Изменение № 1 ГОСТ 19104—88 Соединители низкочастотные на напряжение до 1500 В цилиндрические. Основные параметры и размеры

Утверждено и введено в действие Постановлением Государственного комитета СССР по управлению качеством продукции и стандартам от 23.04.90 № 955

Дата введения 01.11.90

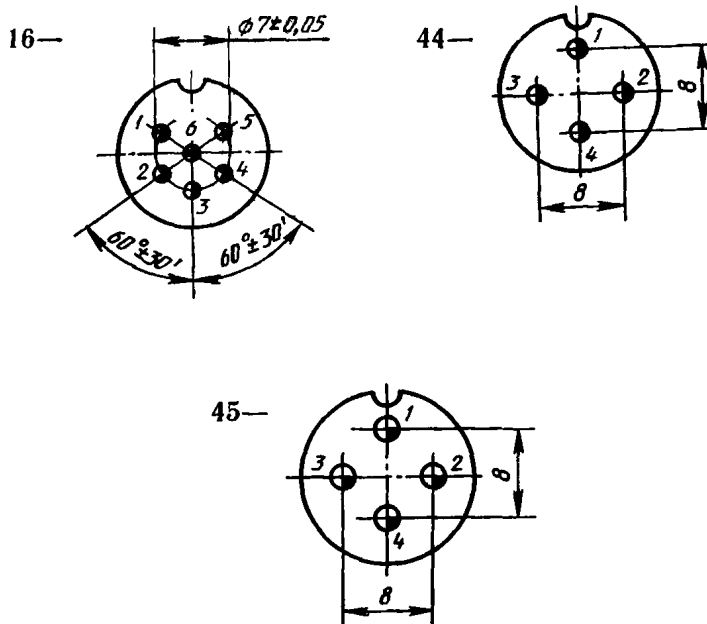
Приложение 3. «Схема расположения контактов соединителей». Схема 6. Графа « $U_{\text{раб}}$, В». Заменить значение: 300 на 250. Схема 7. Графа « $U_{\text{раб}}$, В». Заменить значение: 500 на 700. Схема 84. На чертеже заменить размер: 5 на 6.

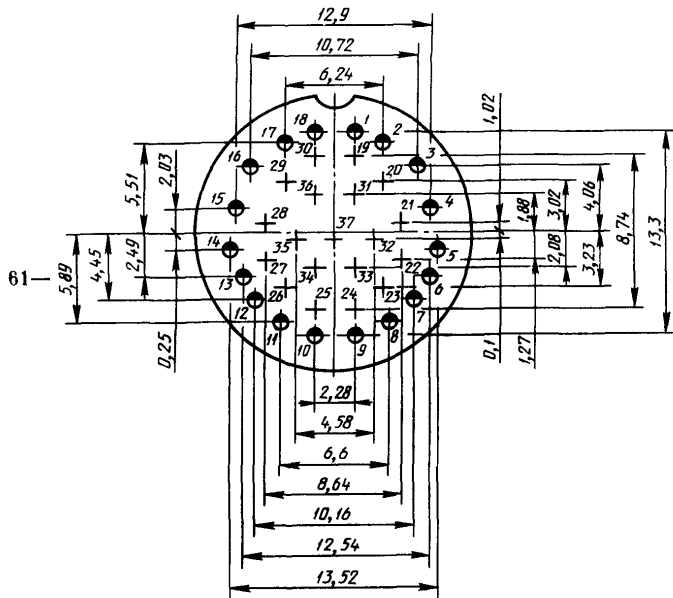
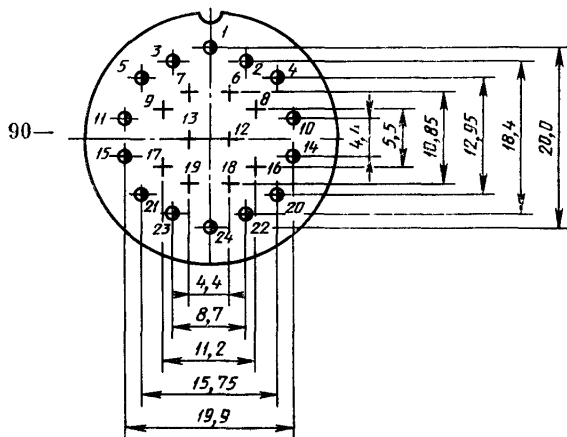
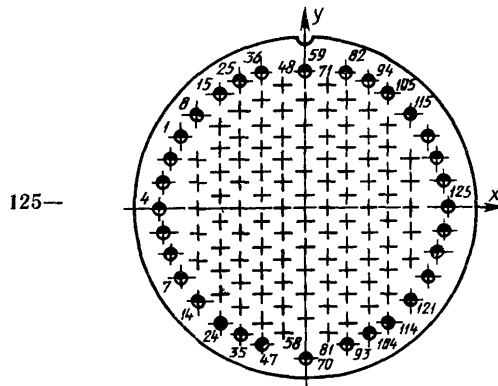
Схемы 16, 44, 45, 61, 90, 101, 102, 116, 125 заменить новыми:
